# 関西電力株式会社からの高浜発電所3号機 蒸気発生器伝熱管の損傷に係る報告に対する 評価及び今後の対応について

令和2年10月14日  
原子力規制委員会

A、C-SGで発見された金属片

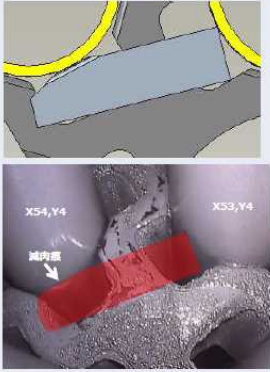
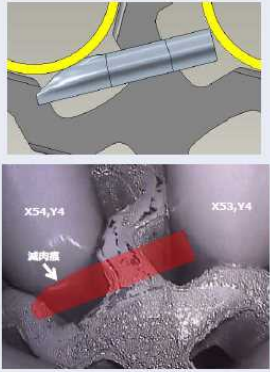
- 管支持板との接触により摩耗減肉が発生したのであれば、4箇所管支持板ランド部<sup>13</sup>に減肉が生じるが、目視点検の結果から当該部の減肉は確認できなかったため、管支持板との接触・摩耗によって発生したものではないと判断した。
- A、C-SGの流量分配板上に金属片(SUS304相当、渦巻きガスケットの一部であるフープ材であると推定)が確認されたことから、有意な信号が認められたC-SGで確認された金属片の表面観察等の結果、伝熱管の主成分であるニッケル成分は検出されなかったが、部分的な擦れ跡、打痕、摩耗等を確認した。このため、当該金属片がC-SGの伝熱管に傷を付けた可能性は否定できないと判断した。(別紙3参照)
- SG器内、SGブローダウン系統(復水器回収ライン、系外ブローライン)の目視点検を実施したところ、上記金属片及びスラッジ以外の異物は確

- C-SGで確認された金属片の角部がSG伝熱管に接触、減肉し、その後減肉の進展とともに接触した状態が緩和され、2次側の流体力で安定した姿勢に変化したことにより、もう1箇所に接触、減肉した。（別紙3参照）

- C-SGで確認された金属片と異物、2種類又は1種類の異物がそれぞれ接触し、減肉した。(別紙3参照)

SG伝熱管の損傷に至った原因については、2. 1のとおり、水質管理、SG伝熱管の減肉状況及び粒界腐食割れ等の表面形状等との比較から、異物による摩耗減肉と考えることは妥当であると評価する。

また、SG伝熱管を損傷させたと断定できる異物の確認はできていないが、C-SGで確認された金属片又は摩耗痕から想定した形状のその他の異物がSG内で移動し減肉を発生させることをモックアップ及び解析等により確認しており、当該異物が管支持板下面で保持され、伝熱管の振動により摩耗したと推定することは妥当であると評価する。
